## COMUNE DI ROSIGNANO MARITTIMO

### INTERVENTI DI RESTAURO E VALORIZZAZIONE DEL BORGO DI PALTRATICO

### NOTA INTEGRATIVA ALL'INDAGINE GEOLOGICA PRELIMINARE DI FATTIBILITA'

*Opere di mitigazione previste sulle aree a parcheggio.*

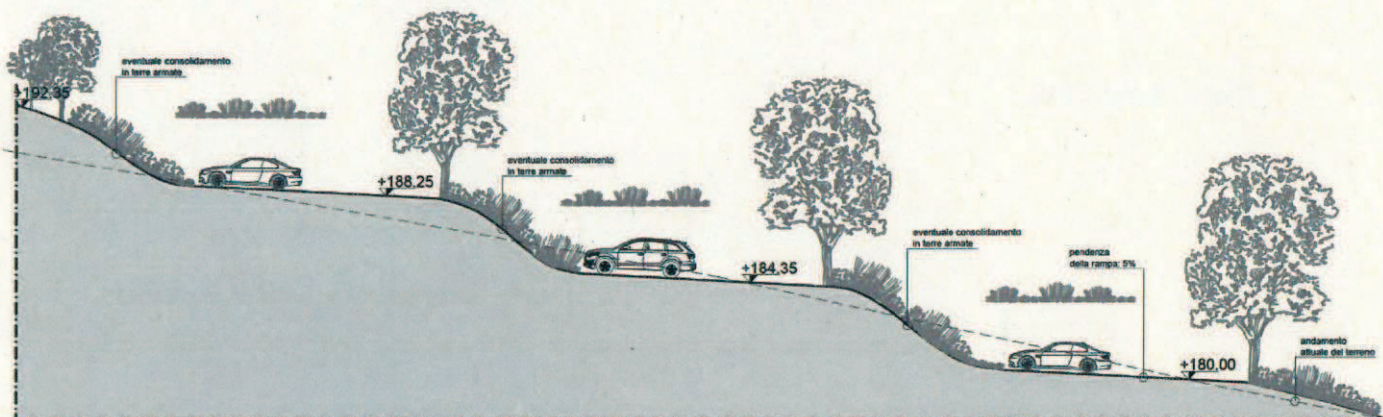
Queste aree, che in base alla normativa ricadono in classe di pericolosità geologica elevata G3, dovranno essere oggetto di studi approfonditi finalizzati alla verifica delle effettive condizioni di stabilità e alla preventiva o contestuale realizzazione degli interventi di messa in sicurezza.

In ogni caso sono consentiti gli interventi che non determinano condizioni di instabilità e che non modificano negativamente i processi geomorfologici presenti nell'area.

Per questo motivo, già in questa fase preliminare di progettazione, si è destinato questa area ad una sistemazione a verde gradonata idonea per essere utilizzata a parcheggio senza incrementare i carichi del versante.

La realizzazione di gradoni permette di raggiungere due obiettivi: in primo luogo l'alleggerimento della parte superiore del versante e in secondo luogo, ma altrettanto importante, la possibilità di regimare le acque superficiali raccogliendole e convogliandole a valle senza che si generino fenomeni di erosione concentrata e ristagni sul corpo di frana.

Nella figura sottostante si comprende meglio la previsione di gradonatura avente effetto migliorativo della stabilità del pendio diminuendo la pendenza complessiva del versante e favorendo la corretta regimazione delle acque.

In virtù dell'adozione degli accorgimenti descritti, laddove verranno realizzati i parcheggi si ritiene che le problematiche di stabilità dell'area saranno completamente risolte.
